# 泊発電所3号炉

## 基準津波に関するコメント回答

(地震に伴う津波と地震以外の要因に伴う津波の組合せ)

令和4年9月16日  
北海道電力株式会社

## 「5. 地震に伴う津波と地震以外の要因に伴う津波の組合せ」(3/8) 変更前の検討方針

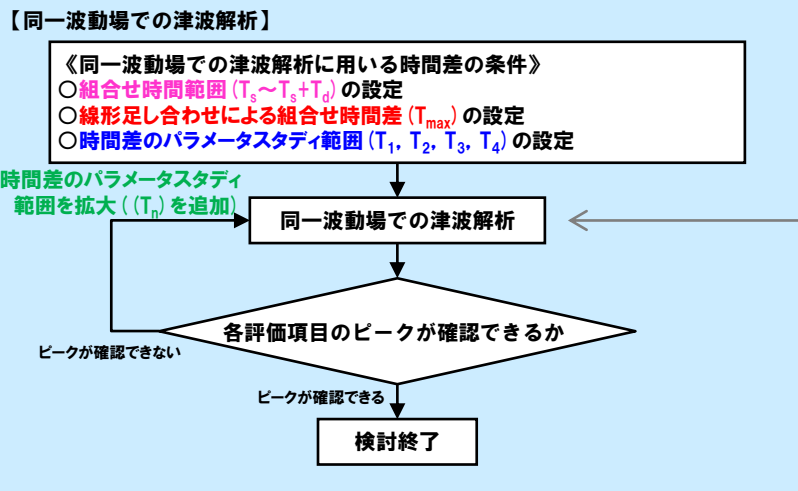
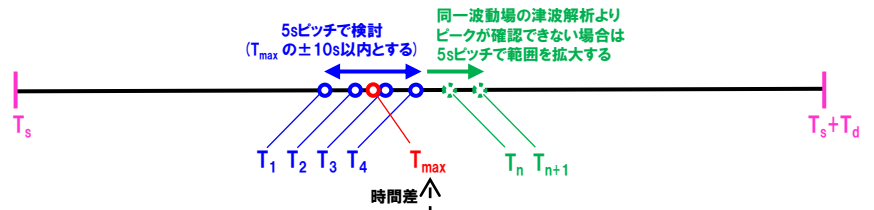
- 令和4年7月1日審査会合において、 $T_{max}$ の算出対象地点に関する検討方針を説明している。
- 上記の検討方針に基づく検討結果では、地形モデルによっては $T_{max}$ が算出できない場合があることから、検討方針を変更した。  
※変更前の検討方針はP7参照、変更後の検討方針はP12参照。

### 【 $T_{max}$ を算出できない理由(水位時刻歴波形の比較)】

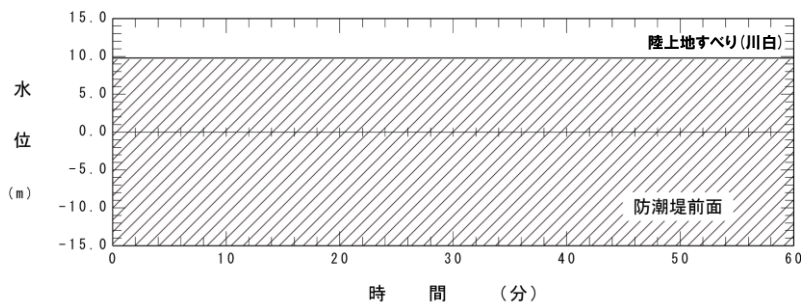
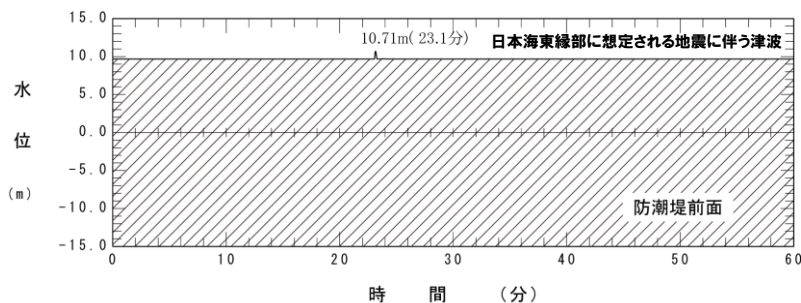
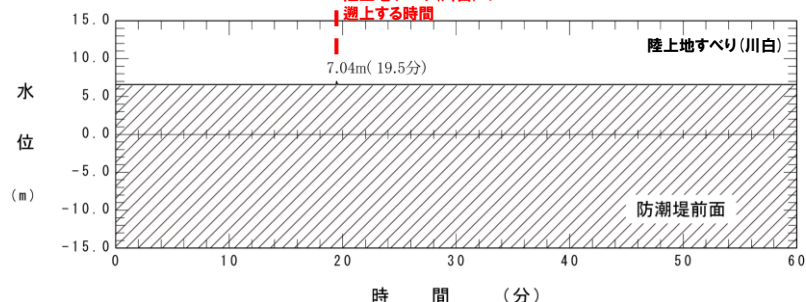
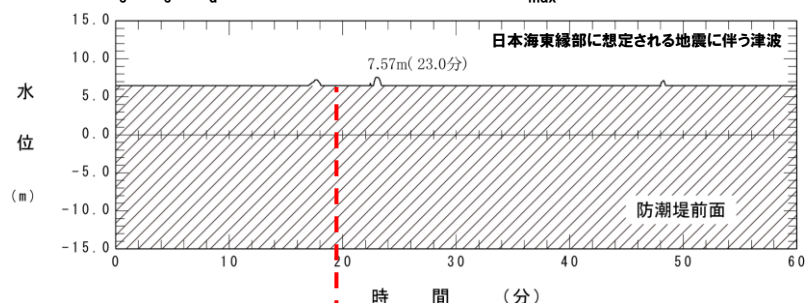
- 陸上地すべり(川白)が遡上しないため、 $T_{max}$  を算出できない。

- 日本海東縁部に想定される地震に伴う津波の遡上する時間と、陸上地すべり(川白)の遡上する時間が、 $T_s \sim T_s + T_d$  の範囲よりも離れているため、 $T_{max}$  を算出できない。

## 「5. 地震に伴う津波と地震以外の要因に伴う津波の組合せ」(7/8) 同一波動場での津波解析の検討イメージ図

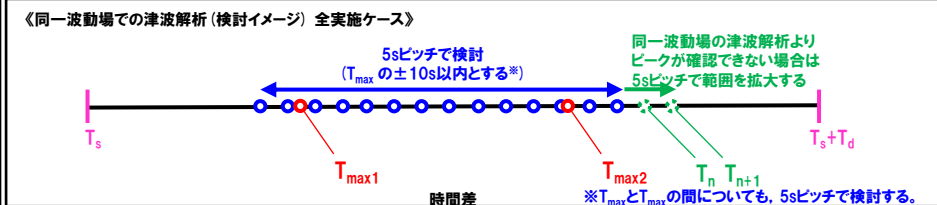
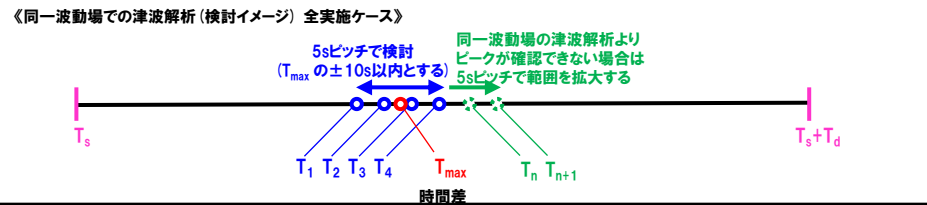
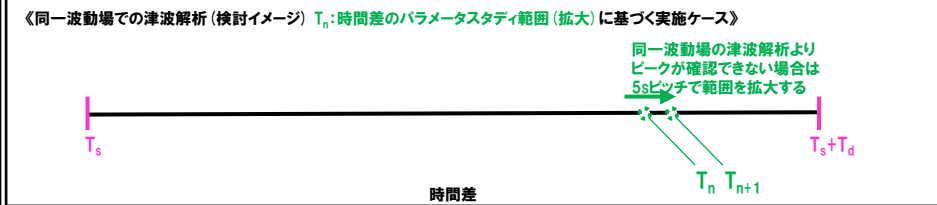
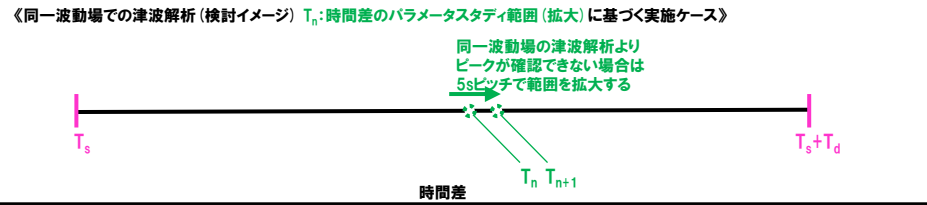
- 同一波動場での津波解析の検討イメージ図について、複数の $T_{max}$ が算出される場合のイメージ図に変更した。
- なお、時間差のパラメータスタディ範囲に基づく実施ケース( $T_p$ )として、 $T_{max}$ と $T_{max}$ の間についても、5sピッチで検討する。

変更前 (令和4年7月1日審査会合)

変更後 (今回説明)
